# ESTUDO DE IMPACTE AMBIENTAL MINA DE CAULINO SERRA BRANCO

FREGUESIA COLMEIAS E MEMÓRIA / CONCELHO DE LEIRIA

## ELEMENTOS ADICIONAIS

AGOSTO 2024

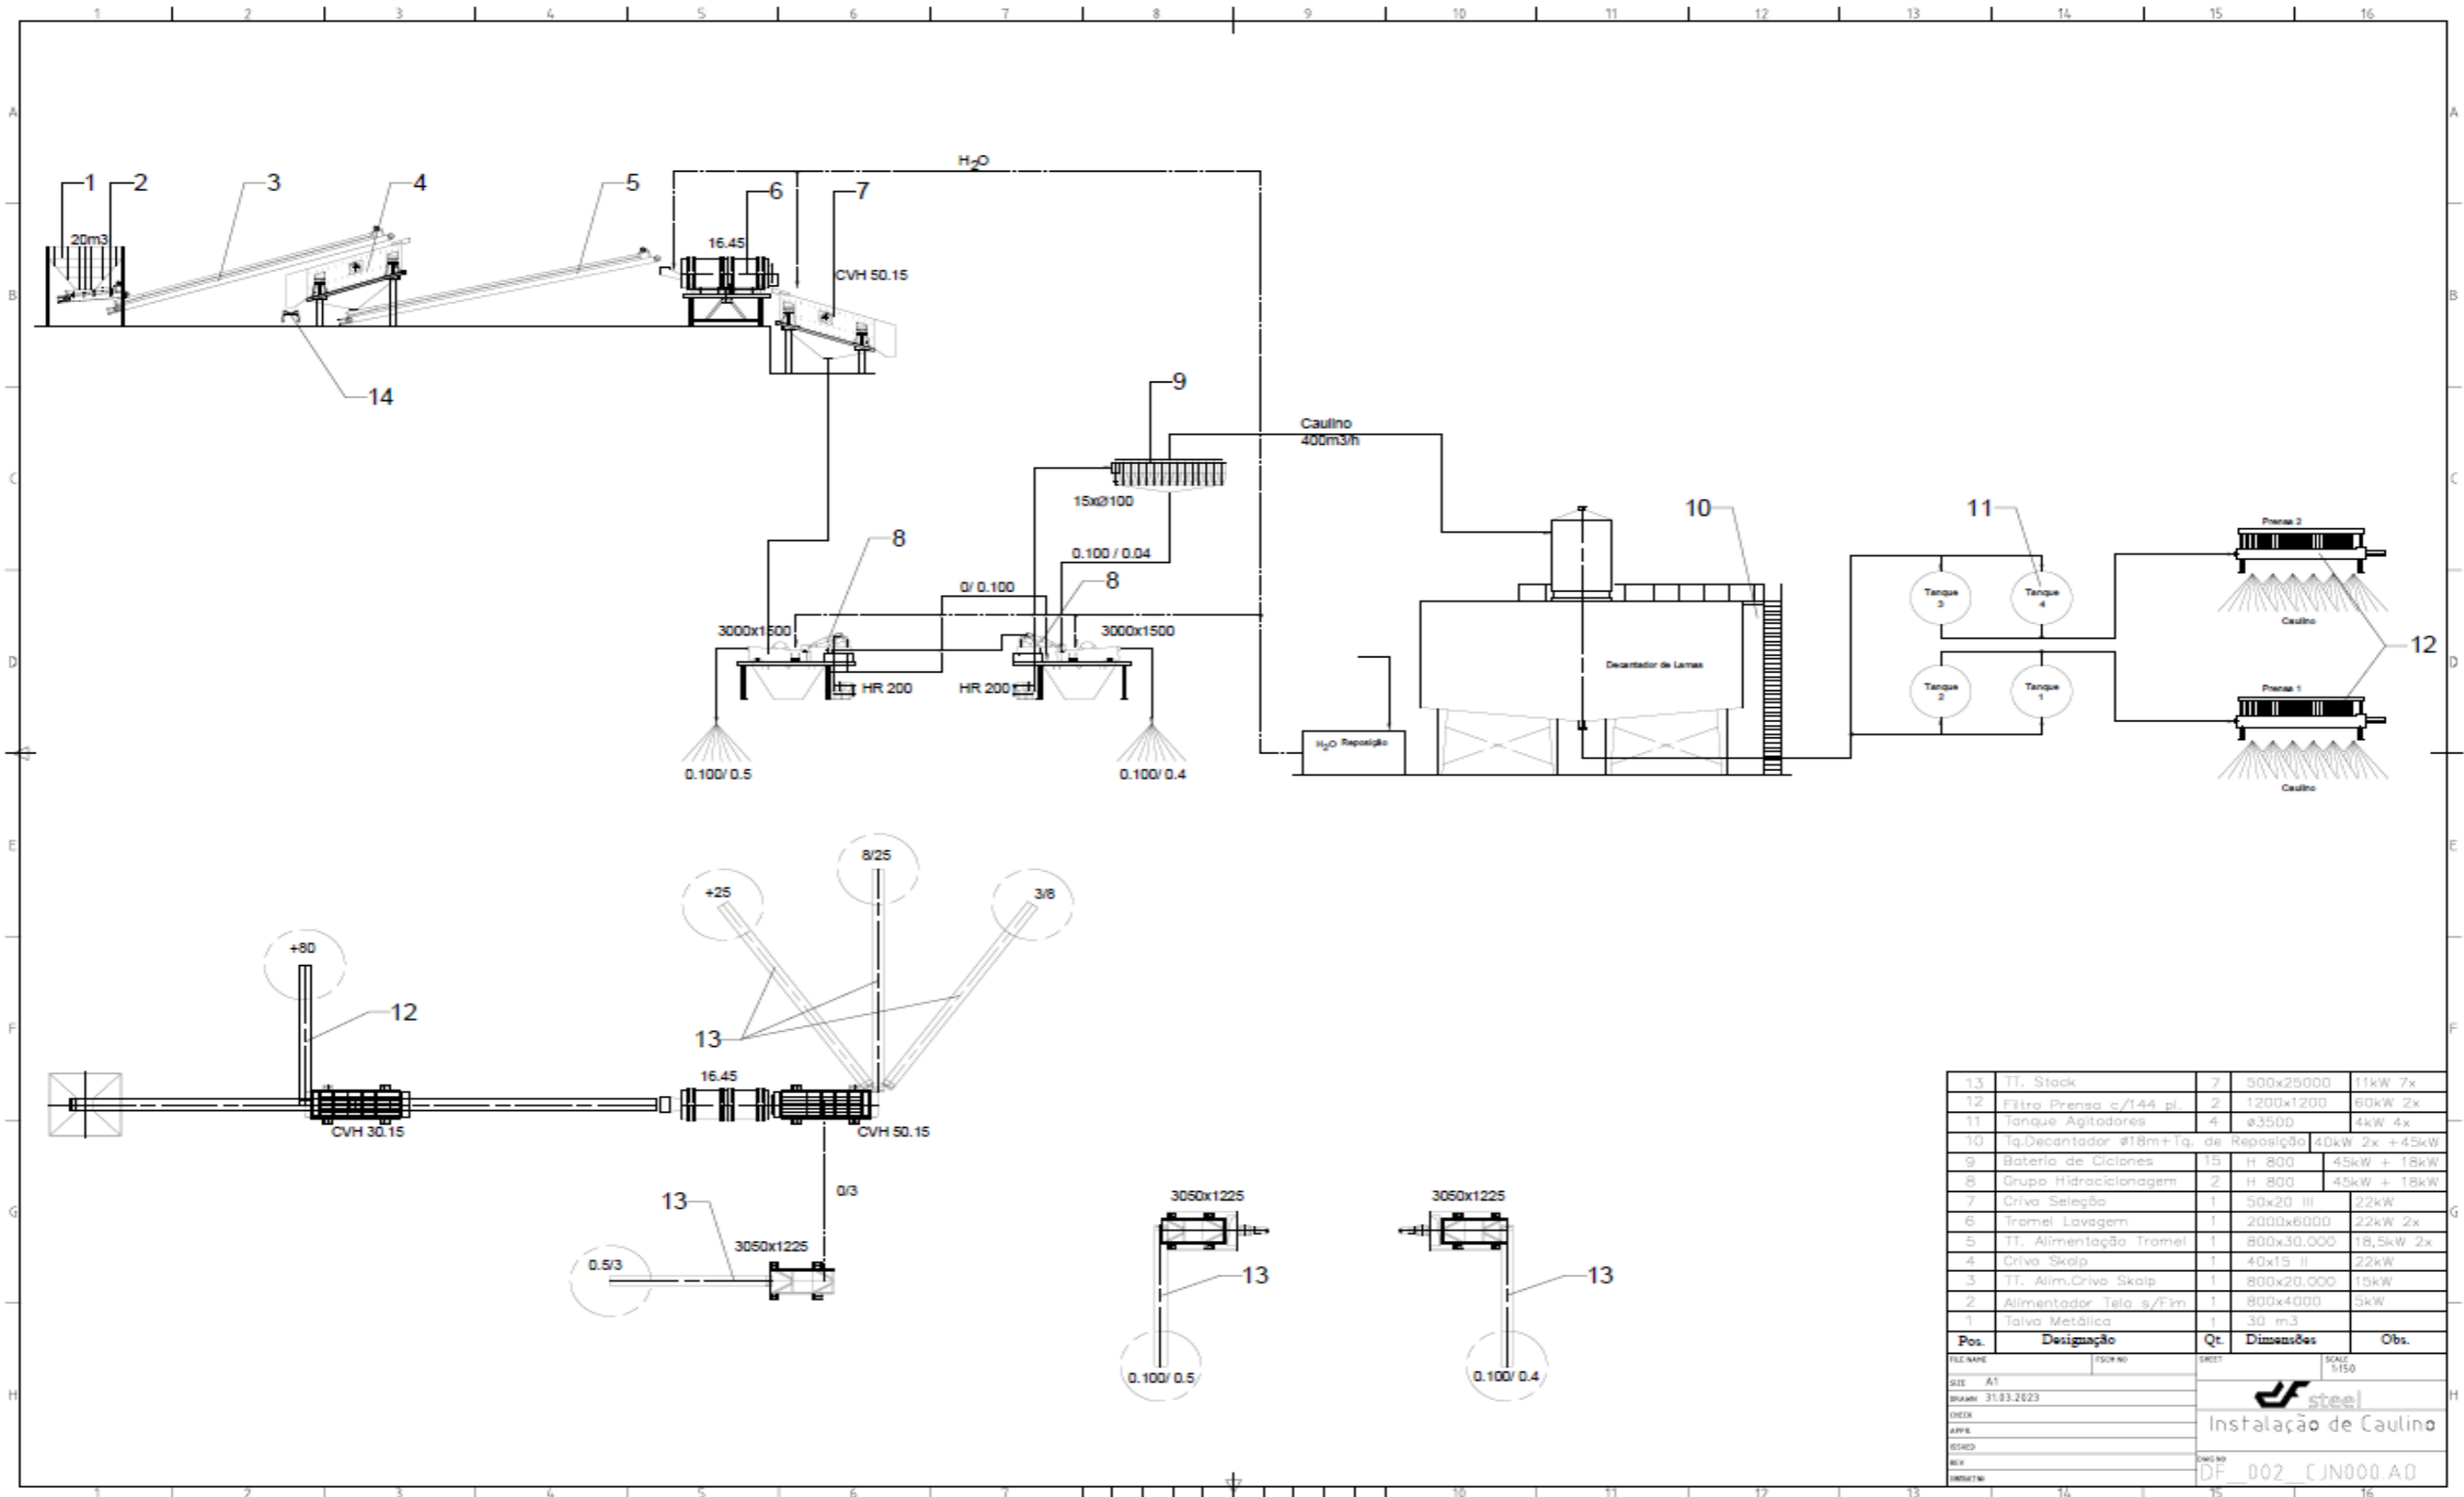
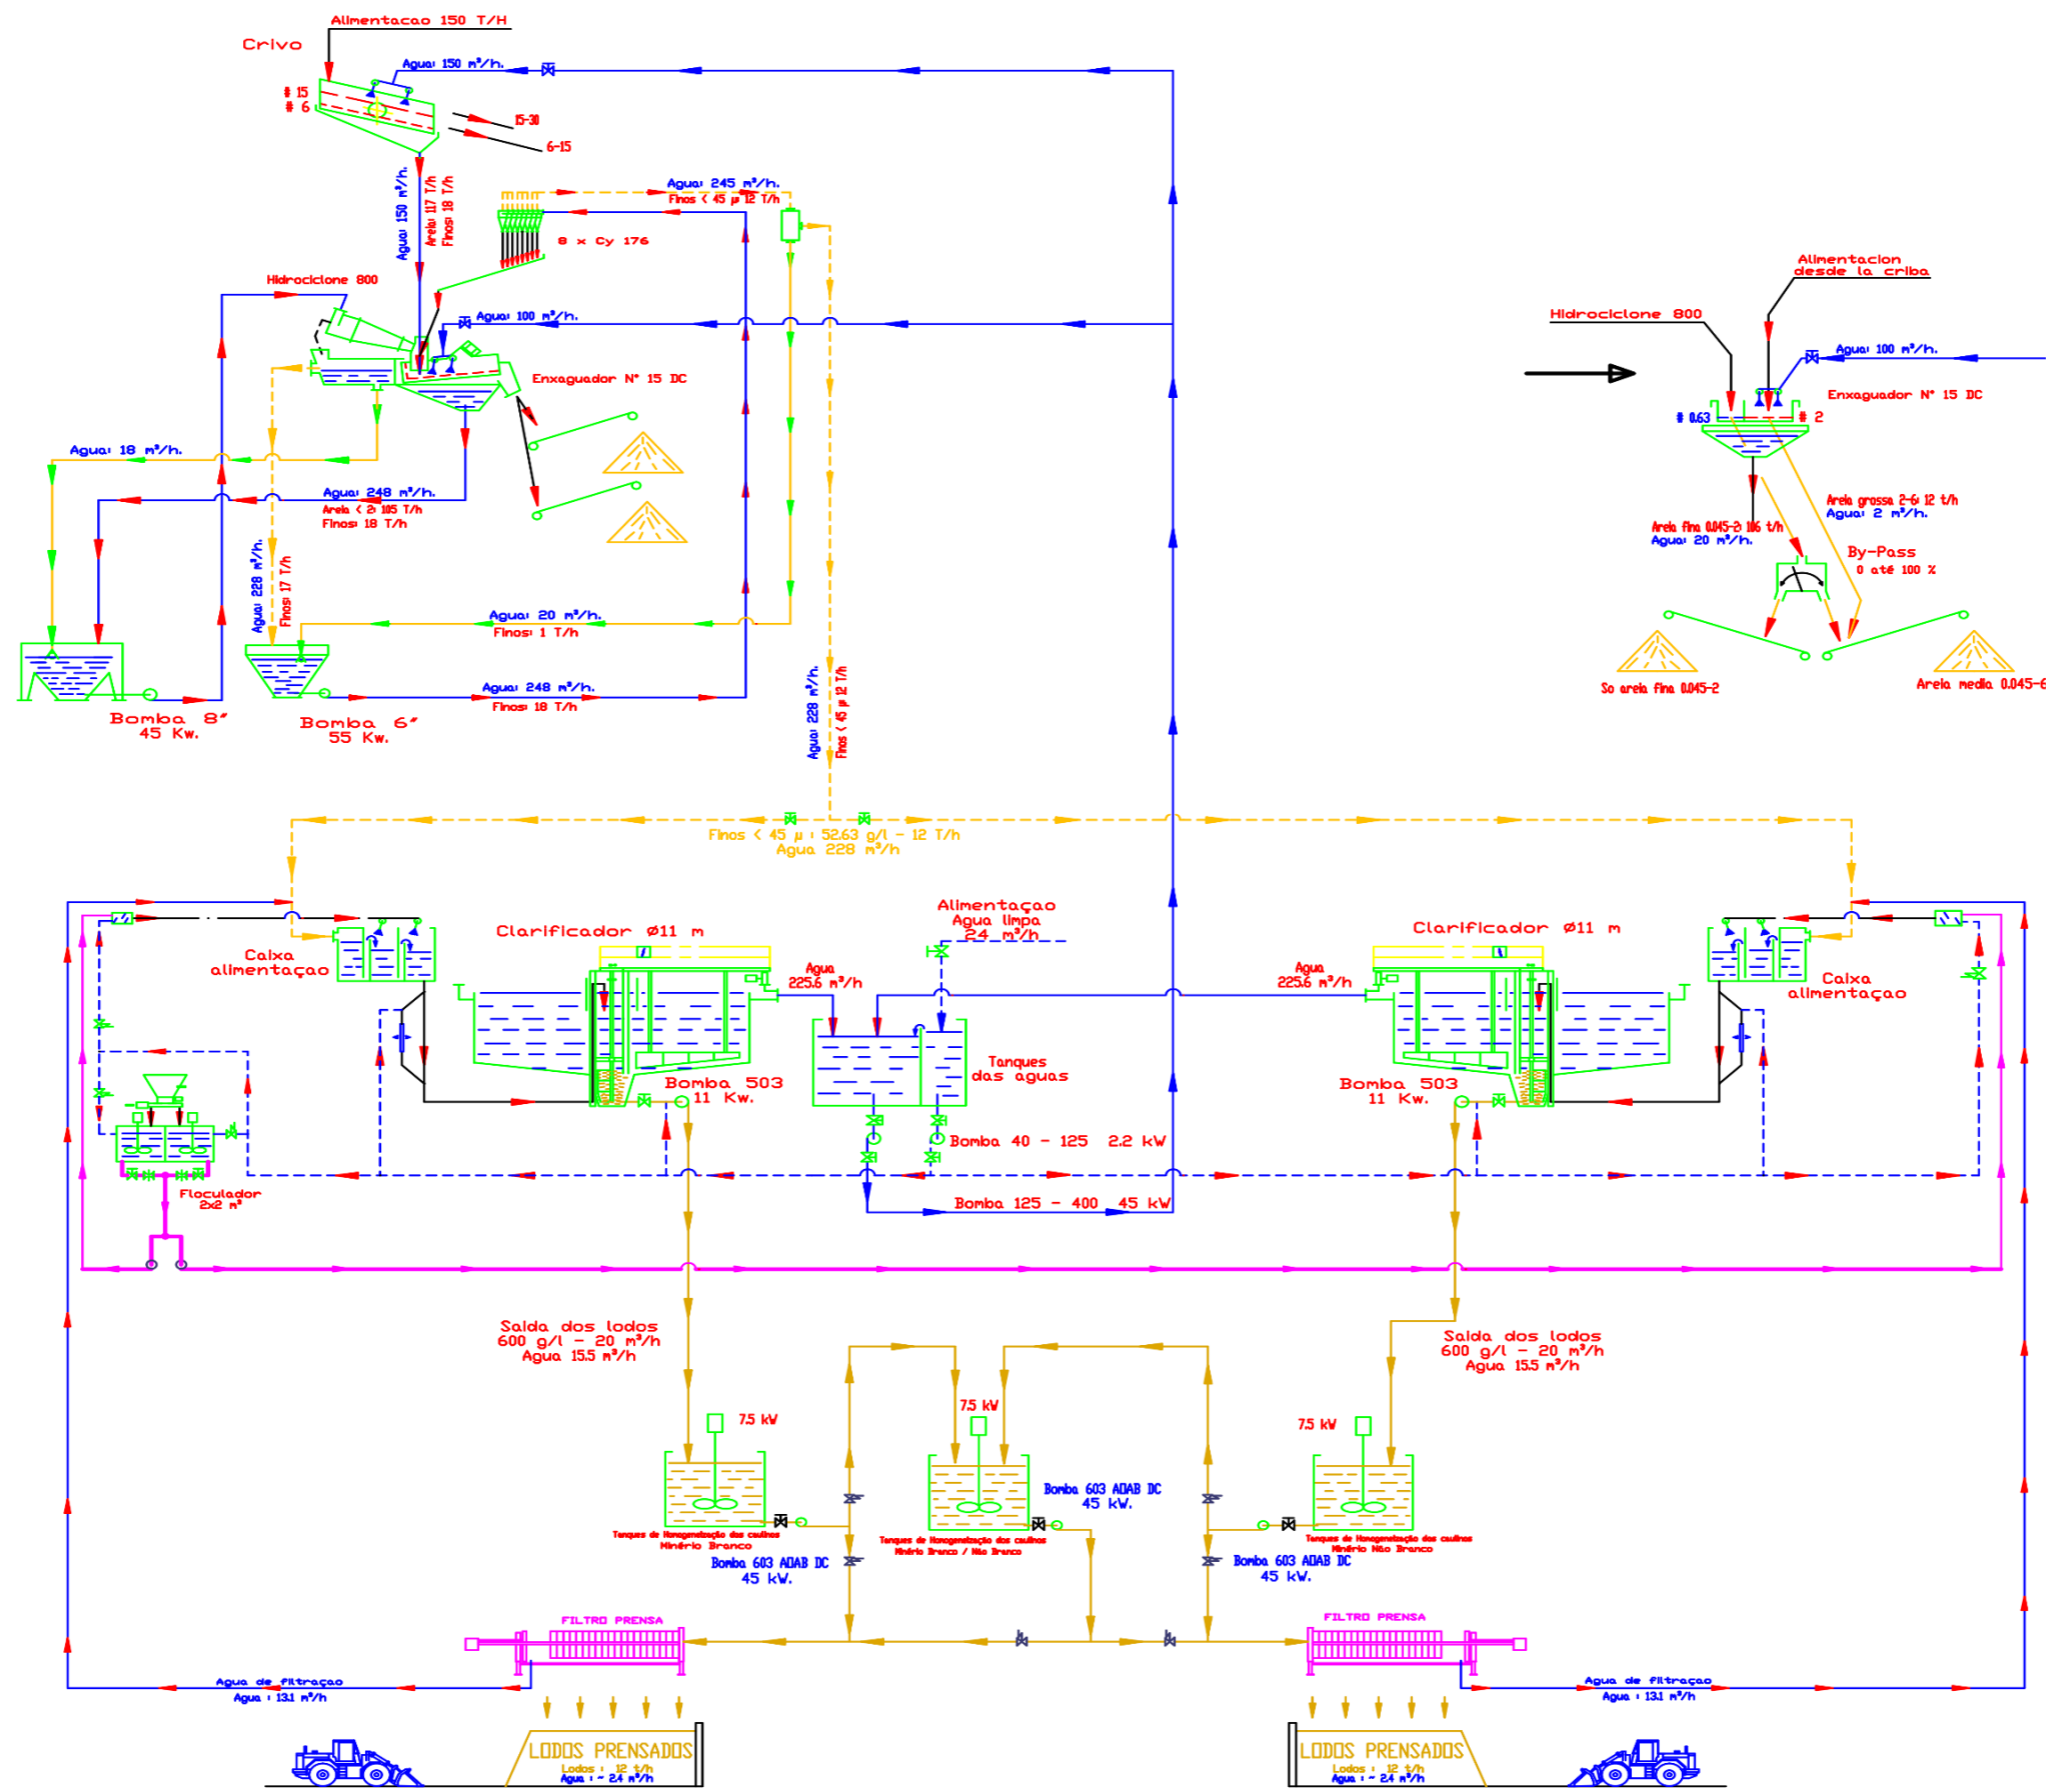
1.13. Corrigir, na Figura II.11, o layout esquemático da instalação não tem leitura.

Em resposta ao solicitado, apresenta-se o layout esquemático.

Figura III.22 – Identificação do tipo de solos.

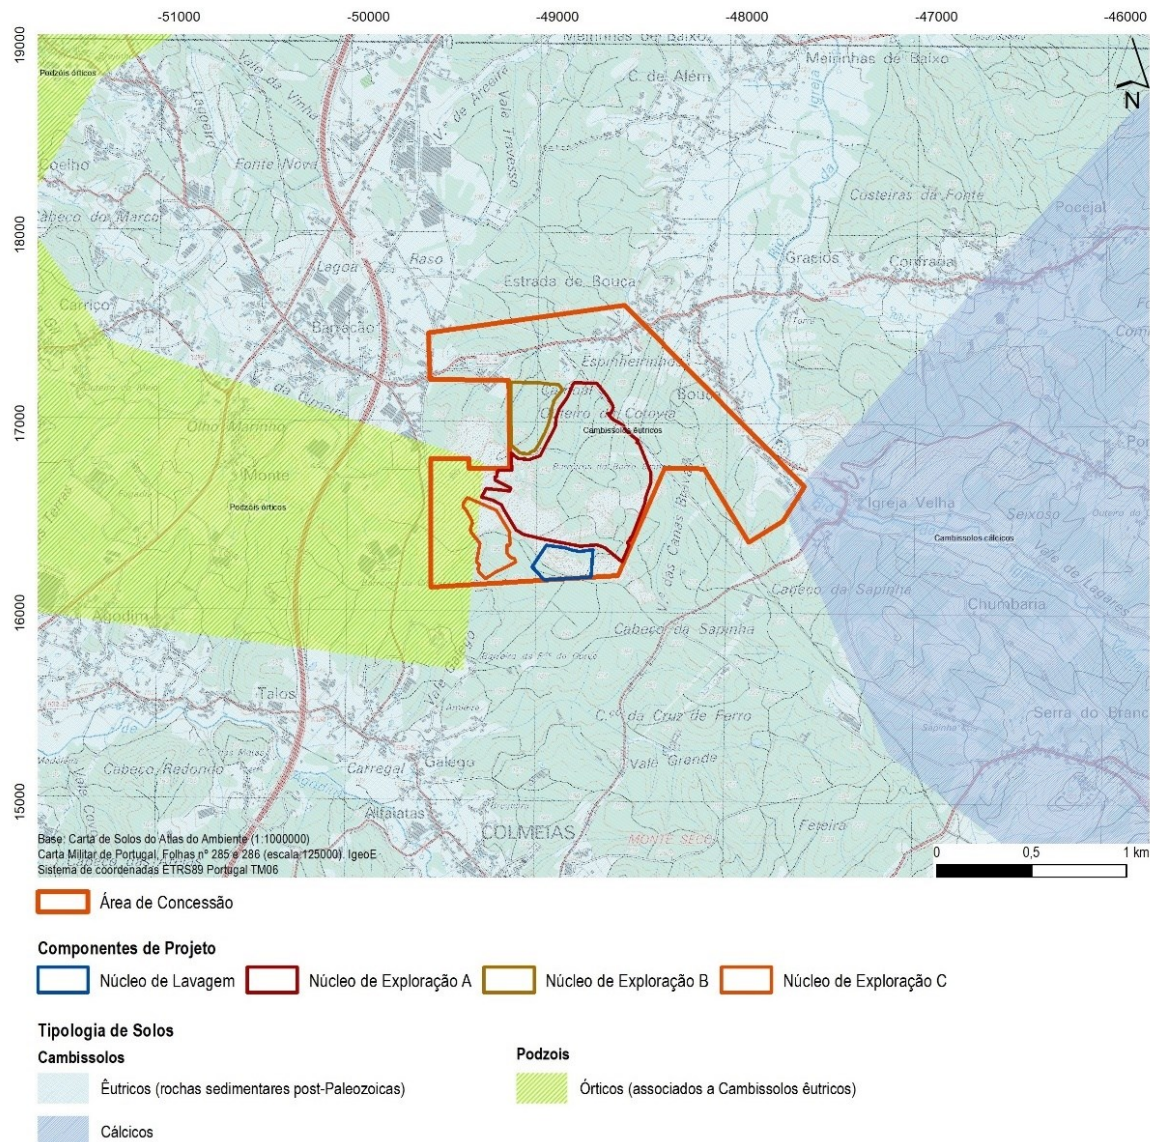
4.2. Colocar, na legenda das figuras III.22 e III.23, a identificação dos tipos de solos e da capacidade de uso dos solos, respetivamente, em vez de serem identificadas diretamente no desenho.

Em resposta ao solicitado, apresentam-se as figuras de tipo de solos e da capacidade de uso do solo, mantendo a infografia e, agora, também com legenda.

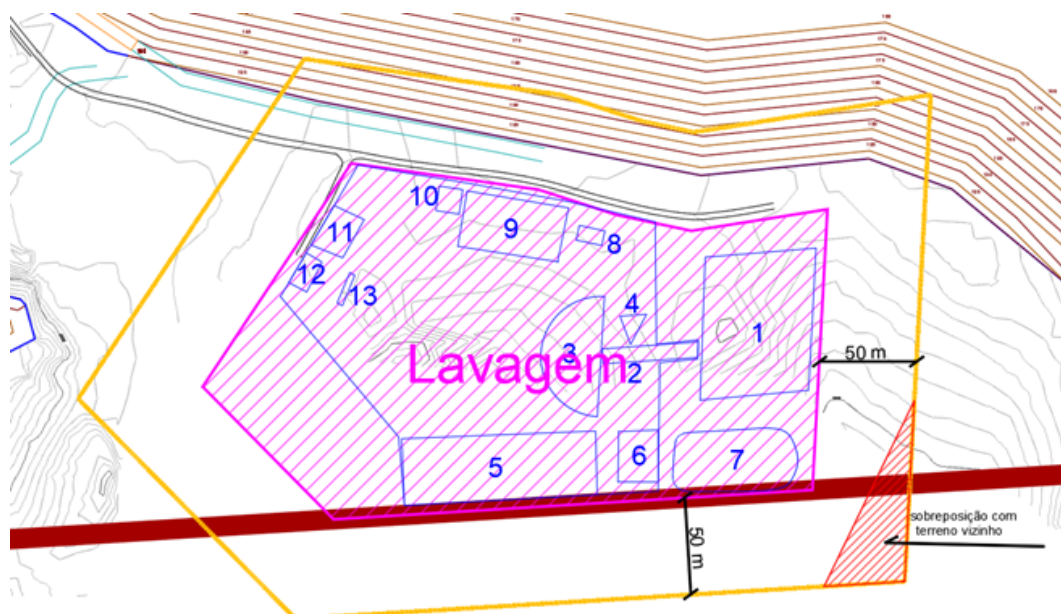
4.3. *Explicar/demonstrar como se dará cumprimento ao afirmado no item 1.12.3.6 – Perigosidade de incêndio (página IV.56) no caso do núcleo de lavagem, uma vez que, pela figura II.7, parece haver edificação junto às extremas do terreno, nomeadamente, os pavilhões de caulinos, oficina e escritórios/instalações sociais:*

De acordo com o referido acima, a área destinada ao Núcleo de Lavagem incide, na sua totalidade e exclusivamente, em Espaços de Exploração de Recursos Geológicos, não incidindo em qualquer categoria afeta aos Espaços Florestais, pelo que as condicionantes acima expostas não lhe são aplicáveis.

Figura 8 – Localização dos trabalhos na situação de referência no decurso da campanha de medição.

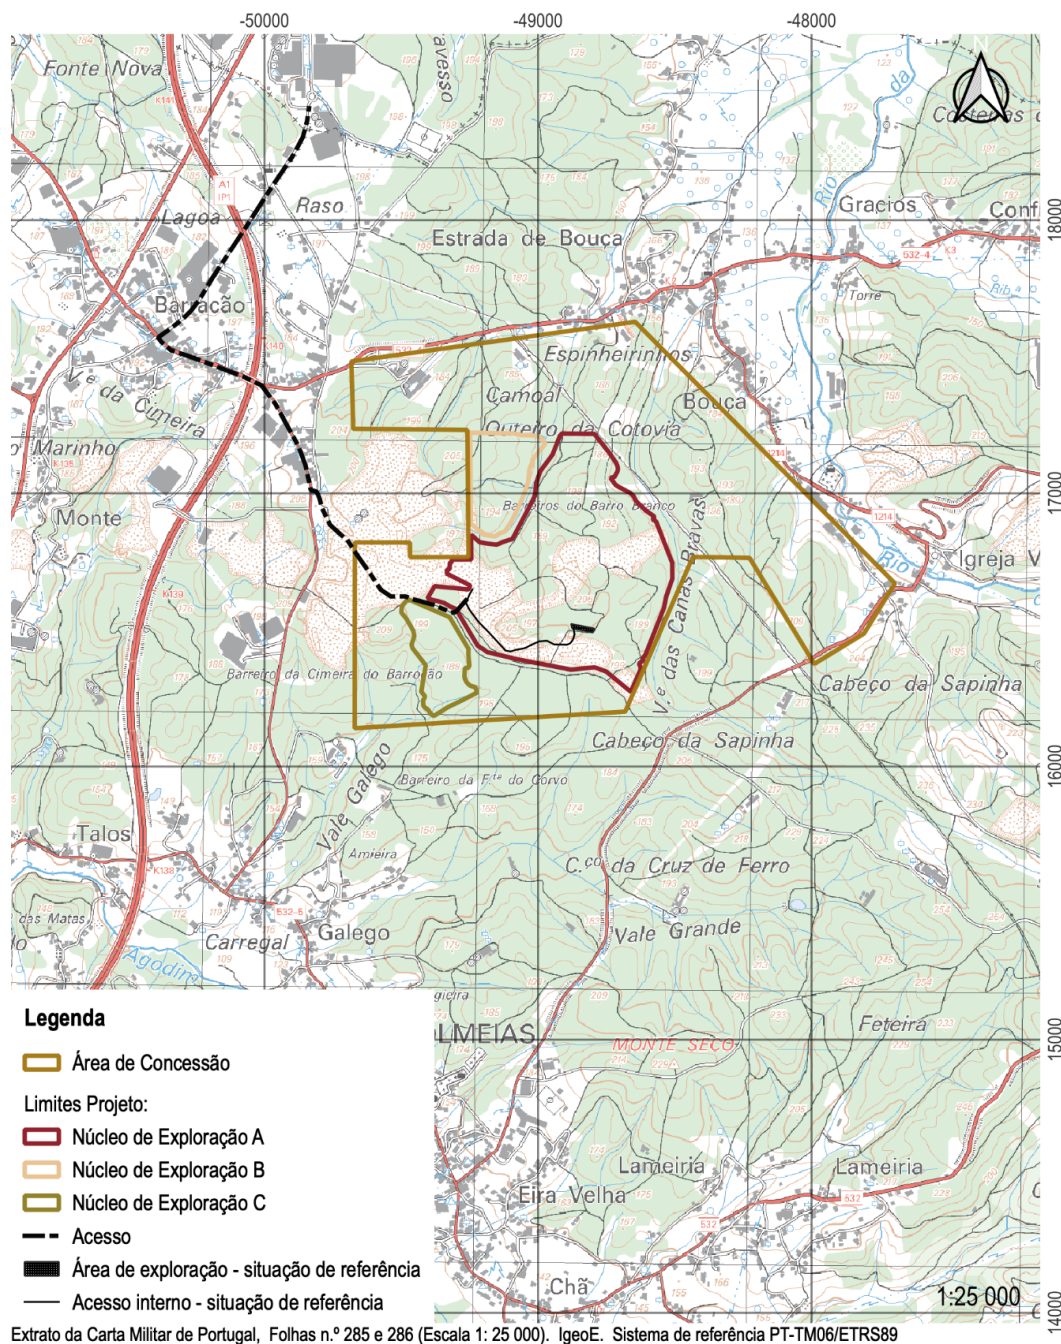
9.3. *Esclarecer se, atualmente, os equipamentos previstos já estão em laboração no local. Nessa eventualidade, deverão proceder à caracterização acústica dos equipamentos que serão utilizados e à representação gráfica dos mesmos;*

Na altura das medições encontrava-se em atividade a pedreira - exploração de massas minerais, os equipamentos em atividade diziam respeito a uma giratória e dois dumpers. A localização dos mesmos pode ser verificada na figura seguinte.
